## Vordingborggade – Cykling mod ensretningen

### Forvaltningsnotat vedr. besvarelse af bemærkninger til høringsvar fra Østerbro Lokaludvalg samt oplysninger om p-erstatningspladser

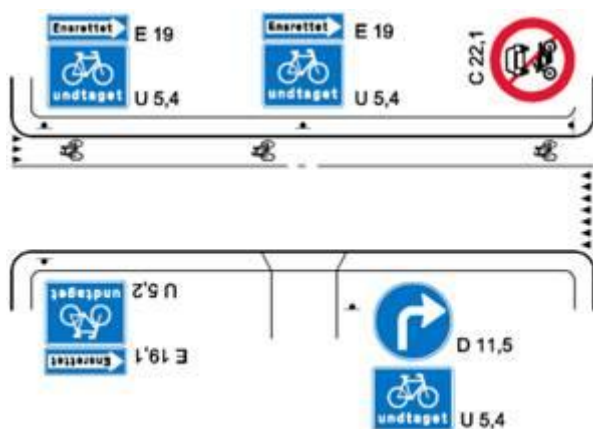
Dog gives der bemærkninger til, at Forvaltningen i stedet kunne have valgt en skilteløsning, hvormed parkeringspladserne kunne være bibeholdt.

Der har tidligere i Københavns Kommune været anvendt en løsning, hvor der opsættes en tavle med ”Cyklister undtaget” under en ”Ensrettet tavle”, og samtidigt etableres et kort sribestykke i hver ende af gaden, hvorved man undgår, at skulle nedlægge parkeringspladser.

Denne skilteløsning kan ikke benyttes mere, idet Politiet kræver, at der skal etableres en gennemgående cykelbane eller cykelsti, hvor cyklisterne skal køre mod ensretningen. Se nedenstående principtegning, inkl. skiltning.
